30.08.21 Bespr. H. Schäfers

MICHELBERG-GYMNASIUM
Erüchtigung des Bestands für die weitere Nutzung
Umbaumaßnahmen Brandschutz
Staudstraße 50, 73312 Geislingen/Steige

PLANKAUFSTELLUNG
Untergeschoss - Maßnahmenplan 1:100

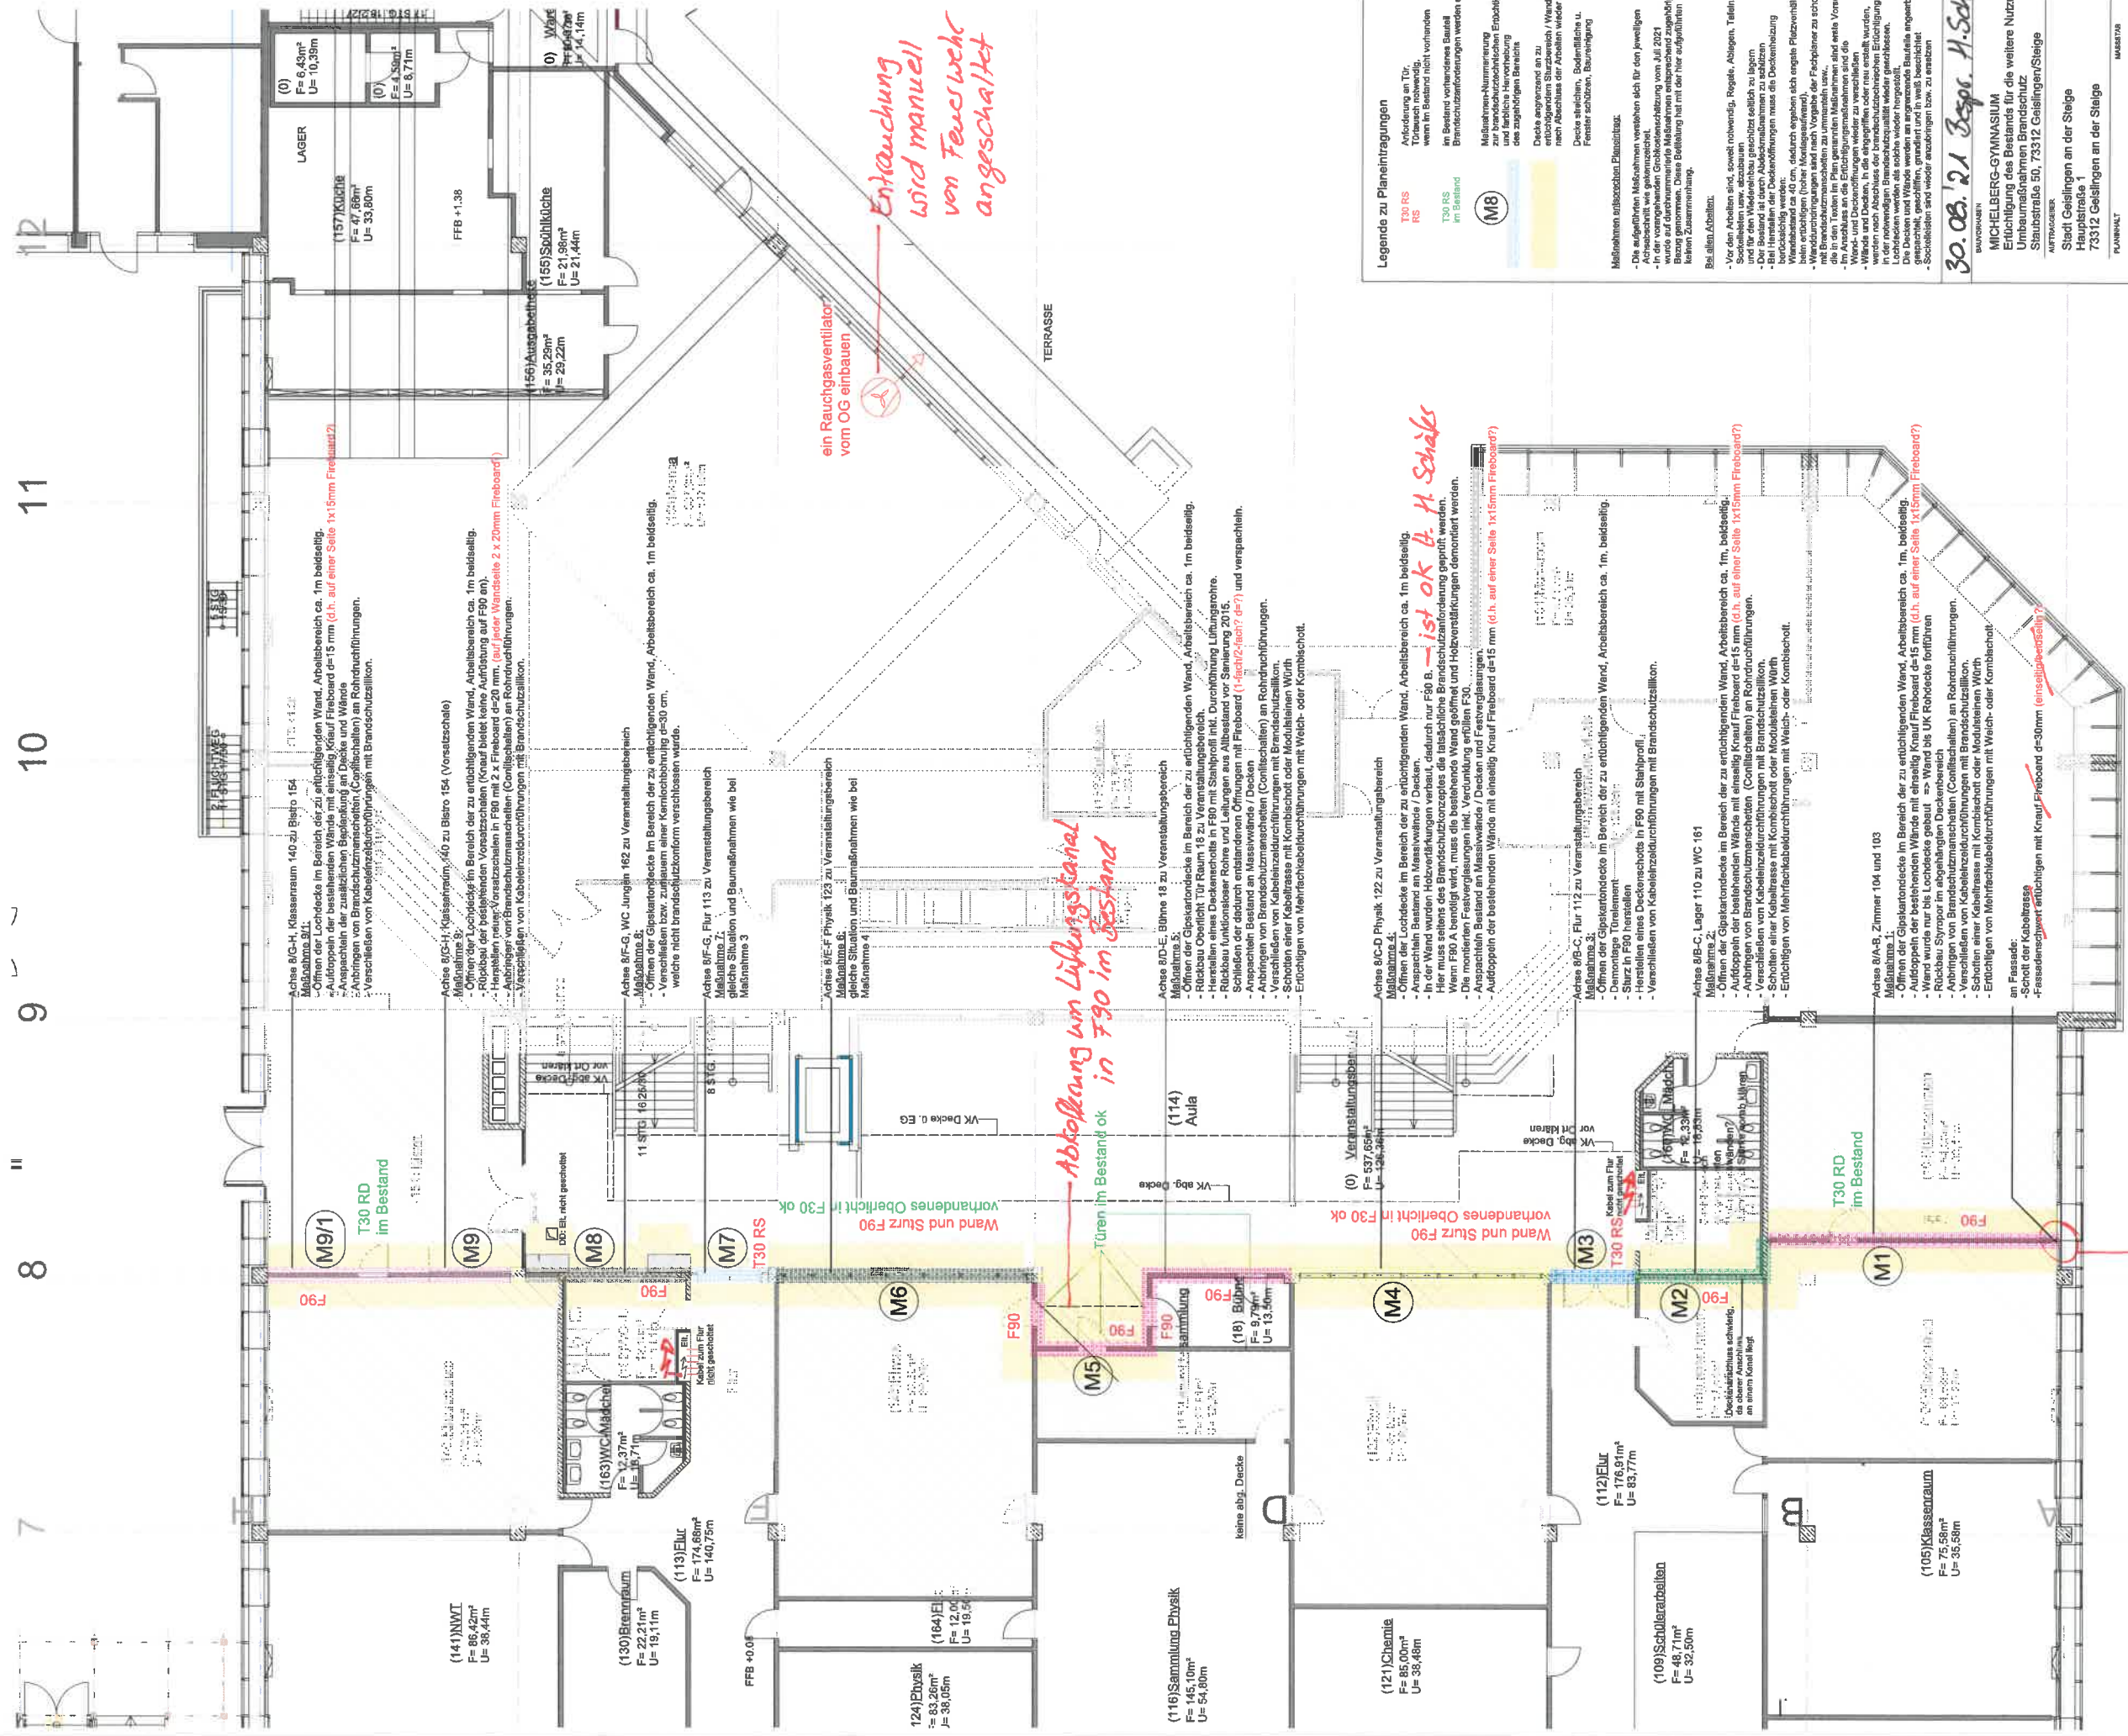
*Entauchung
wird manuell
von Feuerwehr
angeschaltet*

*ein Rauchgasventilator
vom OG einbauen*

*Abkoffung von Lüftungskanal
in F90 im Bestand*

*Anschluss
an Fassade
ohne Anforderung
lt. H. Schäfer*

MICHELBERG-GYMNASIUM
Erdgeschoss - Maßnahmenplan
1:100

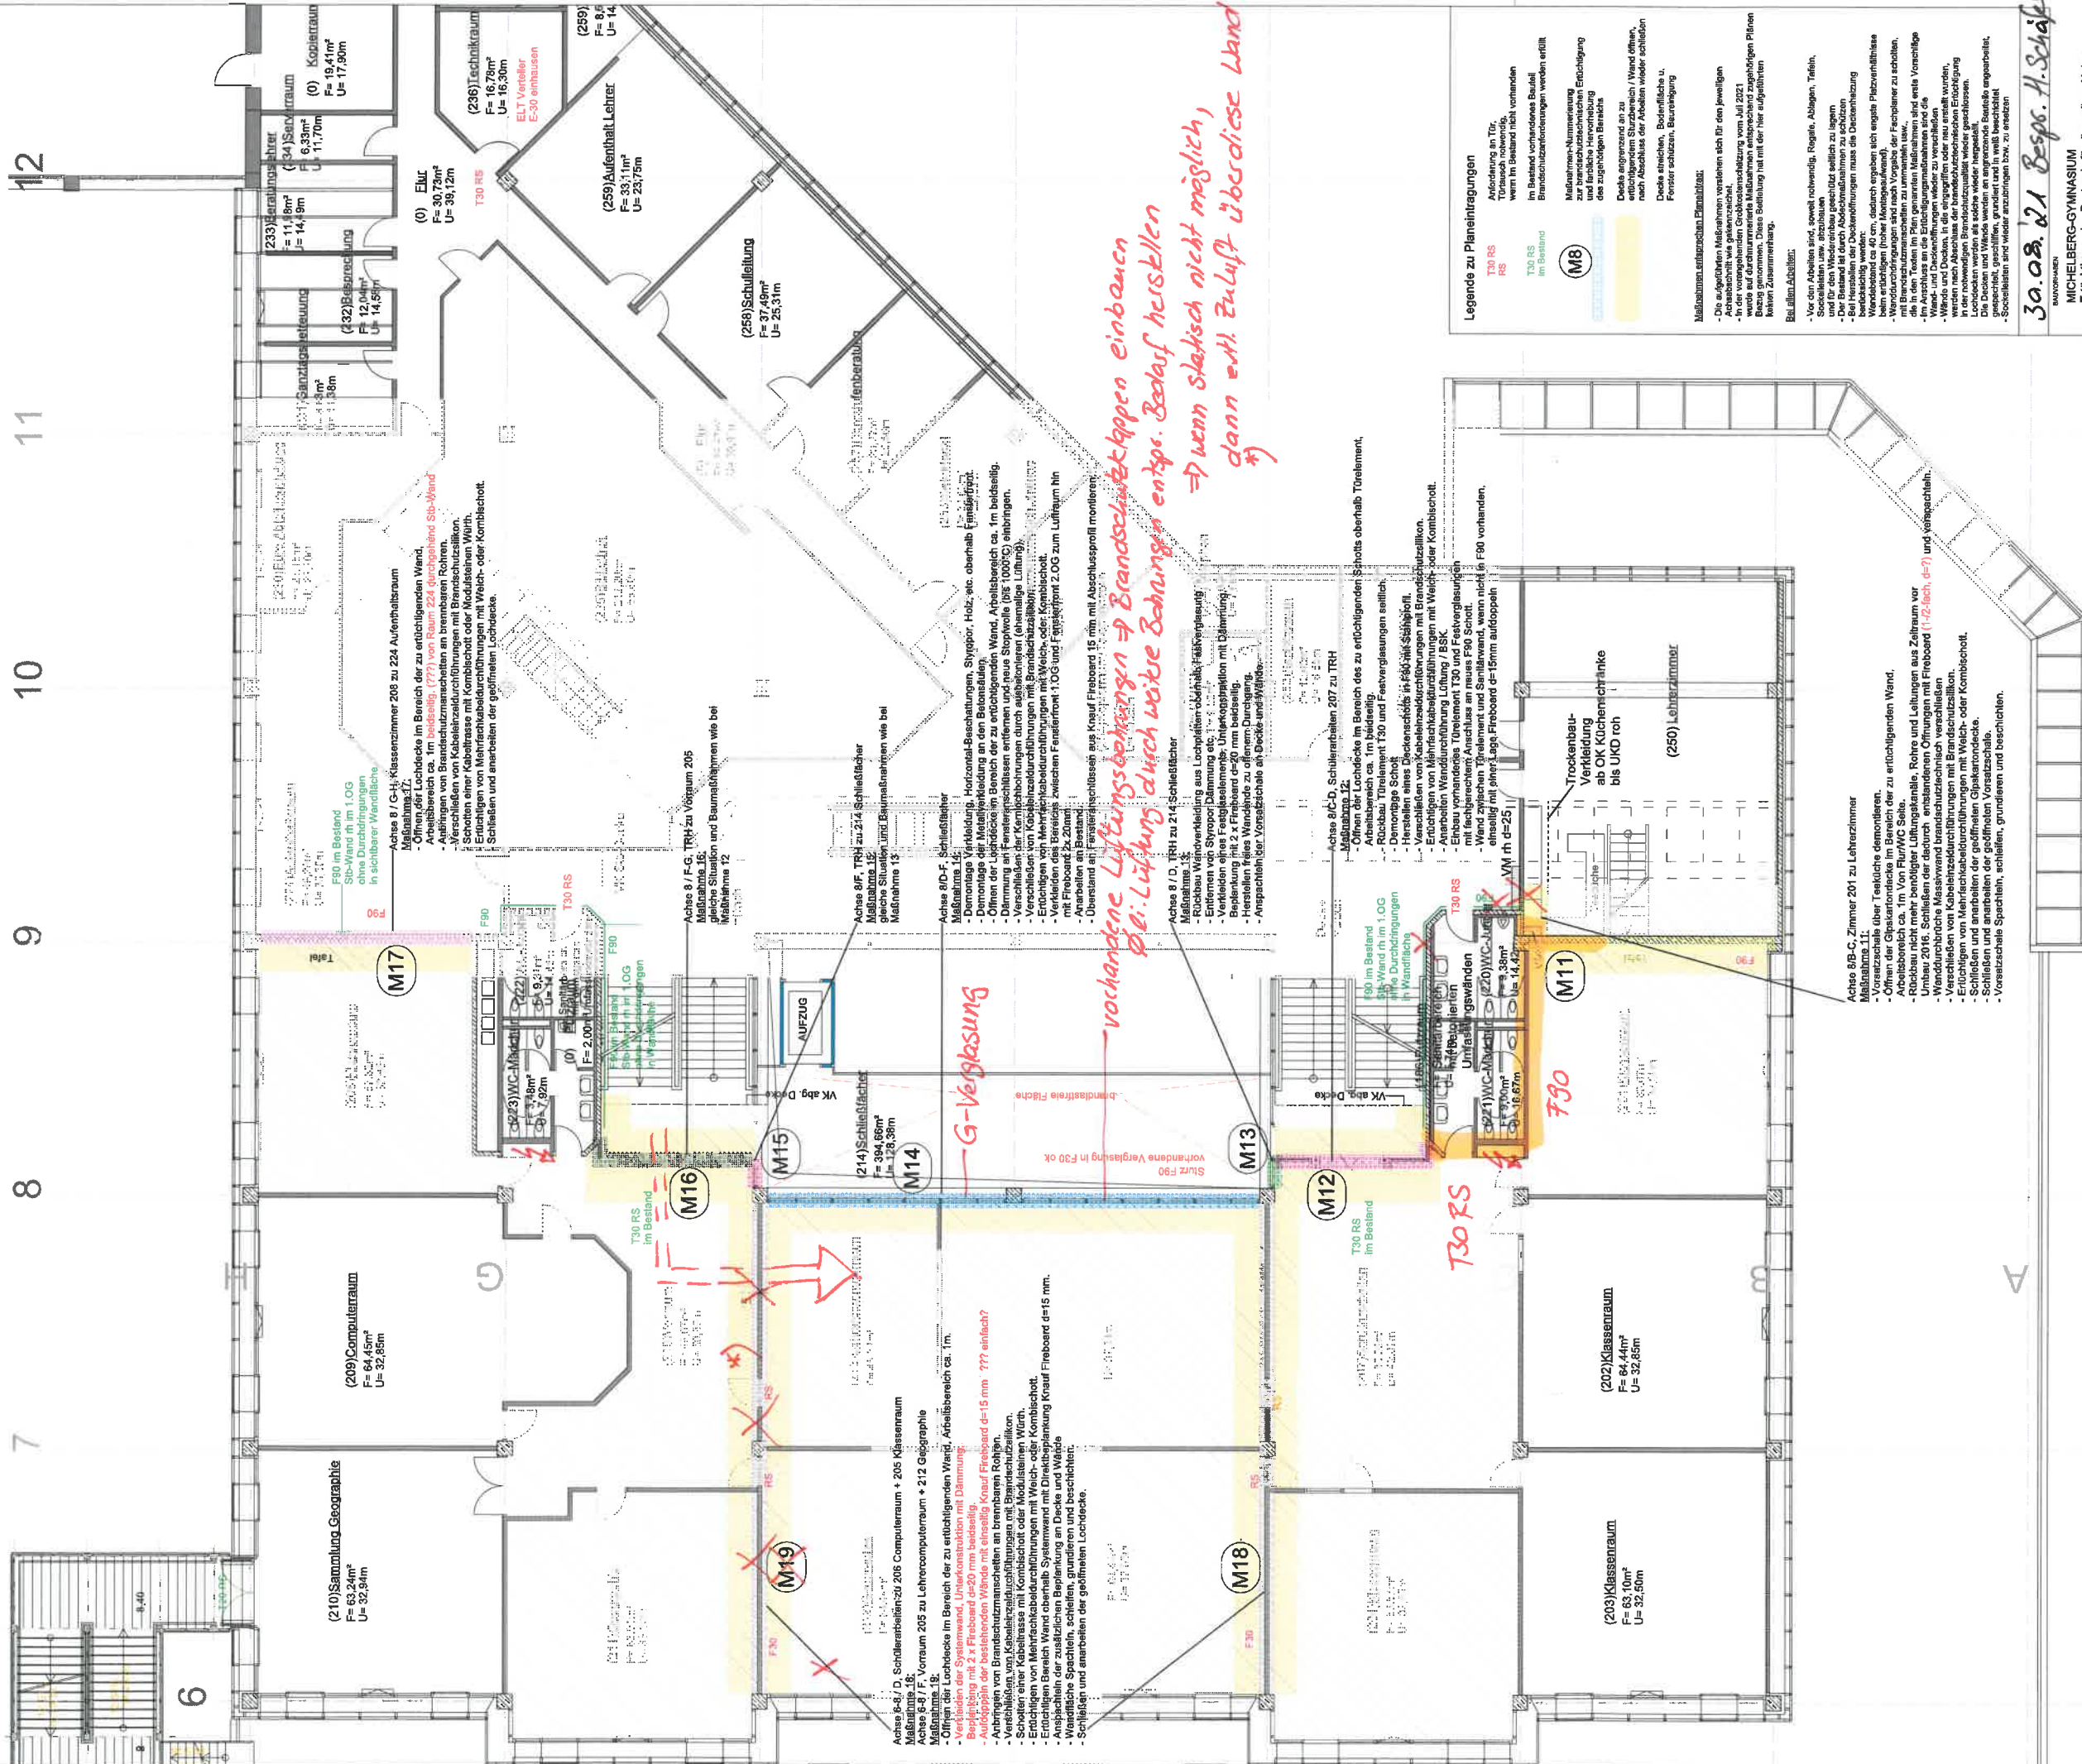
Achse 8-D / D, Schließflügel zu 206 Computerraum + 205 Klassenraum
 Maßnahme 18:
 - Öffnen der Lochdecke im Bereich der zu entrichtenden Wand, Arbeitsbereich ca. 1m.
 - Beklebung der Systemwand, Unterkonstruktion mit Dämmung.
 - Ausdoppeln der bestehenden Wände mit einseitig Krauf Fireboard d=15 mm ??? anlehnd?
 - Anbringen von Brandschutzmanschetten an brennbaren Röhren.
 - Schließen einer Kabeltrasse mit Kombischot oder Modulschein Wärg.
 - Errichten von Mehrfachabzweigungen mit Weich- oder Kombischot.
 - Errichten Bereich oberhalb Systemwand mit Direktbeplankung Krauf Fireboard d=15 mm.
 - Anschließen der zusätzlichen Beplankung an Decke und Wände
 - Wandflächige Spachteln, schließen, grundieren und beschichten;
 - Schließen und anarbeiten der geöffneten Lochdecke.

Achse 8-D / D, TRH zu 214 Schließflügel
 Maßnahme 15:
 - Demontage Verkleidung, Horizontal-Beschattungen, Styropor, Holz, etc. oberhalb Fensterflügel.
 - Öffnen der Lochdecke im Bereich der zu entrichtenden Wand, Arbeitsbereich ca. 1m beidseitig.

- Öffnen der Lochdecke im Bereich der zu entrichtenden Wand, Arbeitsbereich ca. 1m beidseitig.
 - Dämmung an Fensterrahmen entfernen und neue Styroporle (PSE 100/0°C) einbringen.

- Verschließen der Kabelabzweigungen durch ausbleichen (ehemalige Lüftung).
 - Verschließen von Kabelabzweigungen mit Brandschutzflügel.
 - Errichten von Mehrfachabzweigungen mit Weich- oder Kombischot.

- Verkleiden des Bereichs zwischen Fensterbank 1106 und Fensterflügel 2106 zum Luftraum hin mit Fireboard 24-Zinn.
 - Verkleiden des Bereichs zwischen Fensterbank 1106 und Fensterflügel 2106 zum Luftraum hin mit Fireboard 24-Zinn.

- Überarbeiten an Fensterrahmen mit Krauf Fireboard 15 mm mit Abschlussprofil montieren.

Achse 8-D / D, TRH zu 214 Schließflügel
 Maßnahme 14:
 - Demontage Verkleidung, Horizontal-Beschattungen, Styropor, Holz, etc. oberhalb Fensterflügel.
 - Öffnen der Lochdecke im Bereich der zu entrichtenden Wand, Arbeitsbereich ca. 1m beidseitig.

Achse 8 / F-G, TRH zu Vorraum 205
 Maßnahme 16:
 - Öffnen der Lochdecke im Bereich der zu entrichtenden Wand, Arbeitsbereich ca. 1m beidseitig.
 - Öffnen der Lochdecke im Bereich der zu entrichtenden Wand, Arbeitsbereich ca. 1m beidseitig.
 - Dämmung an Fensterrahmen entfernen und neue Styroporle (PSE 100/0°C) einbringen.
 - Verschließen der Kabelabzweigungen durch ausbleichen (ehemalige Lüftung).
 - Verschließen von Kabelabzweigungen mit Brandschutzflügel.
 - Errichten von Mehrfachabzweigungen mit Weich- oder Kombischot.
 - Verkleiden des Bereichs zwischen Fensterbank 1106 und Fensterflügel 2106 zum Luftraum hin mit Fireboard 24-Zinn.
 - Verkleiden des Bereichs zwischen Fensterbank 1106 und Fensterflügel 2106 zum Luftraum hin mit Fireboard 24-Zinn.
 - Überarbeiten an Fensterrahmen mit Krauf Fireboard 15 mm mit Abschlussprofil montieren.

*vorhandene Lüftungsbohrungen → Brandschutzklappen einbauen
 P.B. Lüftung durch weite Bohrungen entspr. Bedarf heiztkillen
 ⇒ wenn statisch nicht möglich,
 dann evtl. Zuluft über diese Land
)
